Oggetto: [ID: 7336] MANDURIA (TA) – SAVA (TA) – MARUGGIO (TA) – TORRICELLA (TA) – ERCHIE (BR):
Impianto eolico con storage denominato "Sava-Maruggio" costituito da 22 aerogeneratori da 6 MW, per complessivi 132 MW, da realizzarsi nei comuni di Erchie (BR), Manduria (TA), Sava (TA), Maruggio (TA) e Torricella (TA).

Proponente: Società Red Energy S.r.l.

Parere tecnico istruttorio della Soprintendenza speciale per il PNRR.

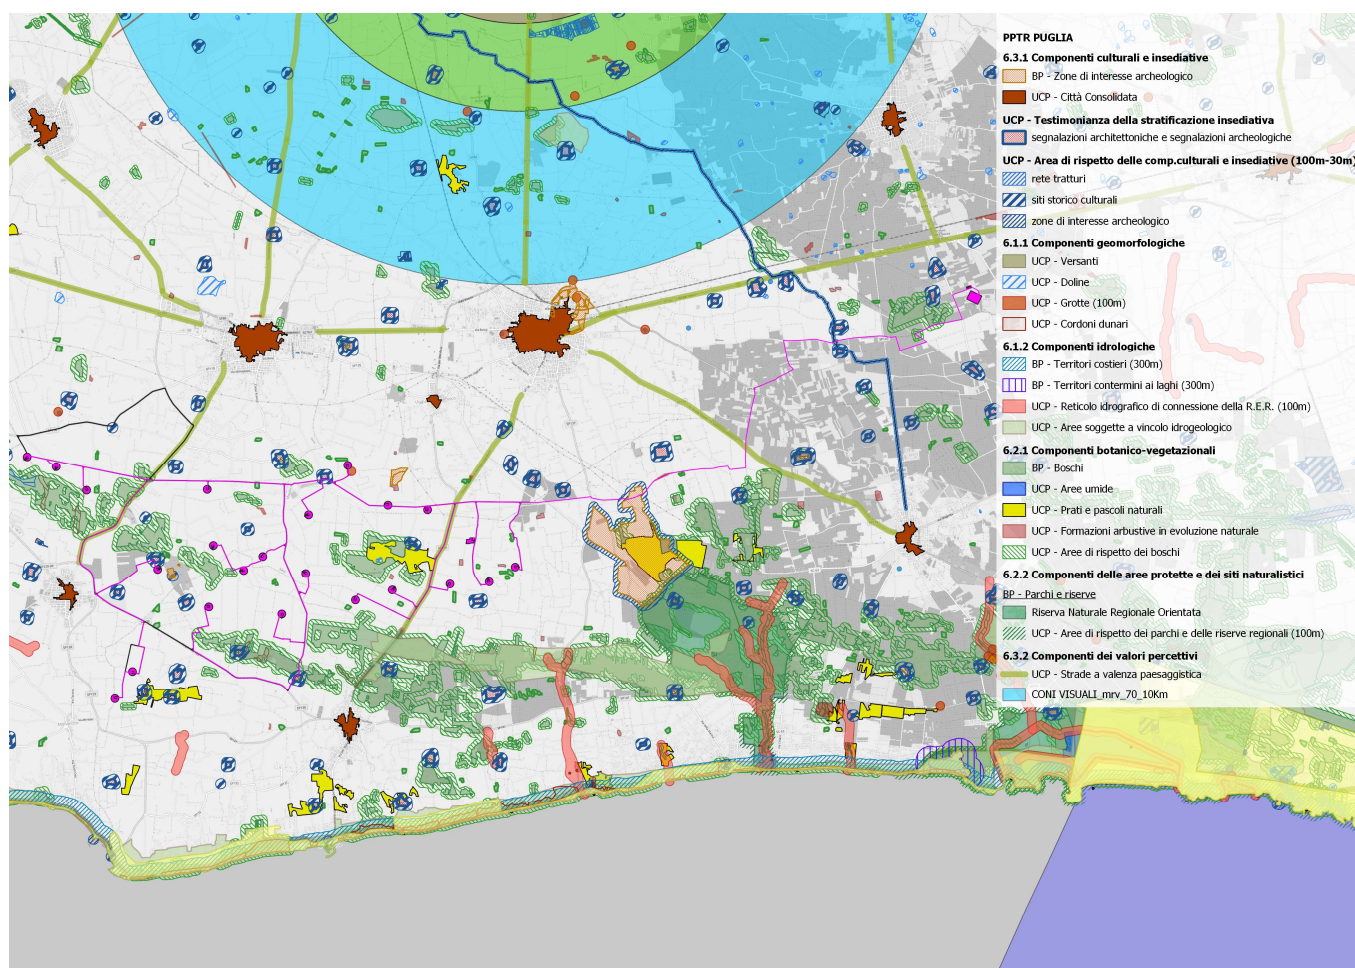
RICHIAMATO il parere della competente Soprintendenza Nazionale di Taranto, laddove riporta che nell'area vasta di riferimento dell'intervento proposto, ancorché ridotta a 3 Km, si registra una **significativa densità di siti e aree di interesse archeologico**, alcune delle quali **tutelate con vincolo diretto e/o indiretto e, di conseguenza, tutelate ai sensi dell'art. 142, co. 1, lett. m del D. lgs. 42/2004**:

- Grotta del Rospo - vincolo archeologico diretto e indiretto istituito ai sensi della L. 1089 con D.M. 15/05/1995, ARC0587 (a circa 200 m dall'aerogeneratore SM19);
- Insediamento preistorico in località Le Fiate - area soggetta a vincolo archeologico diretto e relativa area di rispetto istituito ai sensi della L. 1089 con D.M. 03/12/1999, ARC0542 (a circa 500 m dall'aerogeneratore SM10);
- Insediamento messapico in località Li Castelli - area in parte vincolata con D.M. 20/08/1984, TA019, TA064 (a circa 2,4 Km dall'aerogeneratore SM16),

- Aree a rischio archeologico:
 - Casa di Noi (a meno di 200 m dall'aerogeneratore SM13 e a circa 500 m dall'aerogeneratore SM15);
 - Casa Doria (a circa 100 m dall'aerogeneratore SM16 e a circa 500 m dall'aerogeneratore SM15);

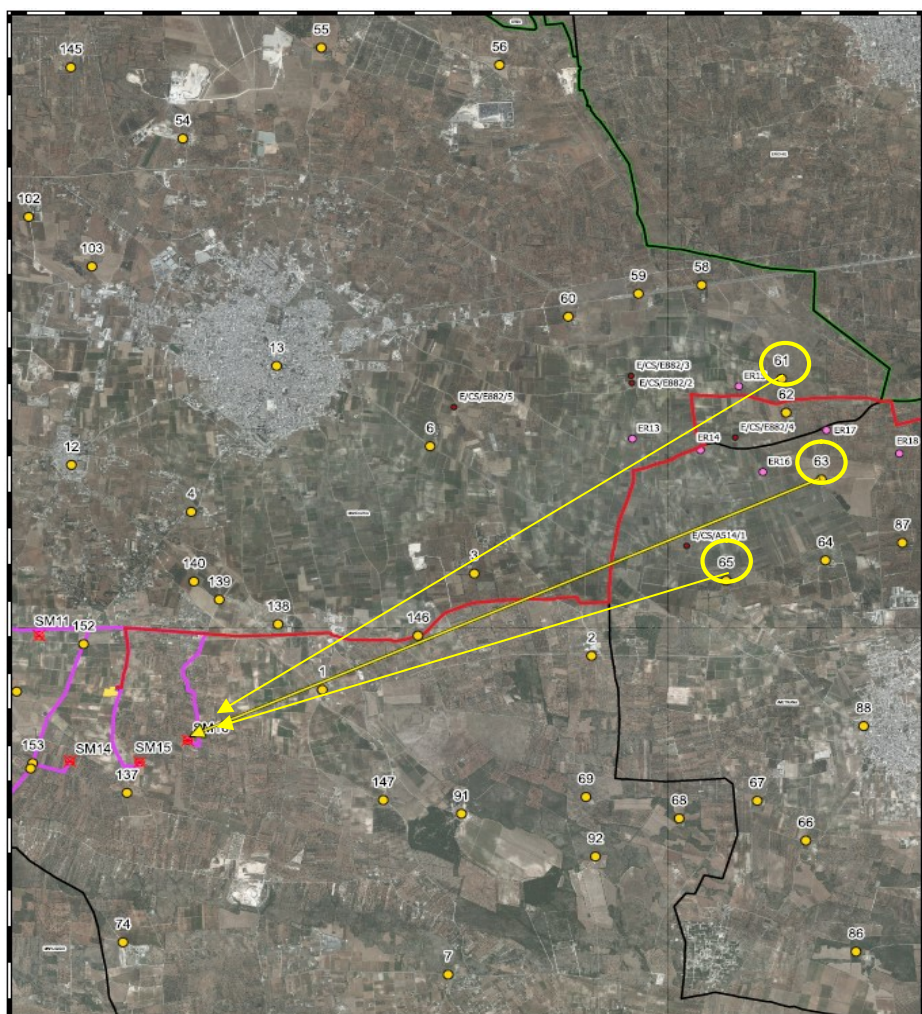
CONSIDERATO E VALUTATO che nell'area vasta di riferimento (entro 3 Km dagli aerogeneratori) sono presenti *strade a valenza paesaggistica* che il PPTR tutela come ulteriori contesti paesaggistici (UCP), dalle quali è possibile cogliere la diversità e la peculiarità dei paesaggi di valore attraversati e dalle quali l'impianto eolico proposto è visibile, e che, nell'insieme, costituiscono la specificità qualitativa identitaria del territorio e la testimonianza della stratificazione storica del contesto, ovvero la manifestazione del relativo paesaggio come oggi godibile. In particolare si evidenziano:

- la SP136TA (a circa 400 m dall'aerogeneratore SM14) e la SP129TA (a circa 930 m dall'aerogeneratore SM03), strade a valenza paesaggistica che attraversano, da nord a sud, l'area in cui insistono gli aerogeneratori di progetto;
- la SS174 e la SS7ter, strade a valenza paesaggistica che attraversano marginalmente il quadrante orientale dell'area di progetto dell'impianto.

Fotoinserimento errato

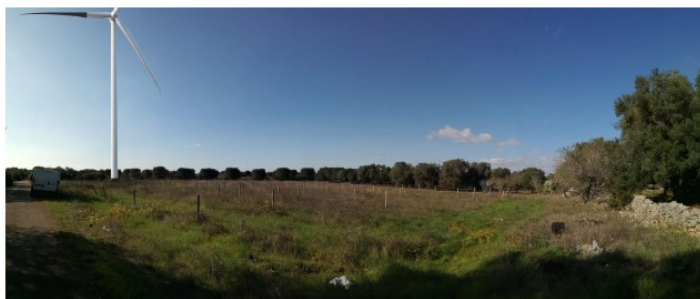
Si chiede inoltre di dimostrare la correttezza delle fotosimulazioni già elaborate, considerato, per esempio, che nella sotto riportata fotosimulazione il rapporto esistente tra l'altezza dell'aerogeneratore in progetto (alto 200 m) e l'edificio rurale raffigurato (ipotizzandone un'altezza massima pari a 5 m) posto in prossimità, appare essere di circa 6 a 1, laddove in realtà tale rapporto dovrebbe essere di 40 a 1.

Relazione paesaggistica: Figura 28 – Fotoinserto. Dall'immagine appare evincersi la non corretta rappresentazione dell'aerogeneratore di progetto.

PRESO ATTO che il Proponente, a seguito della richiesta formalizzata dall'allora competente Direzione generale ABAP il 25/03/2022, di dimostrare la correttezza delle fotosimulazioni già elaborate, avendo verificato l'elaborazione errata di una fotosimulazione contenuta nella Relazione paesaggistica, ha proposto, nella documentazione integrativa (v. Relazione paesaggistica_19_20_EO_ENE_AU_RE_39_01) nuovi fotoinserimenti corretti come sotto riportato:

Fotoinserimento corretto
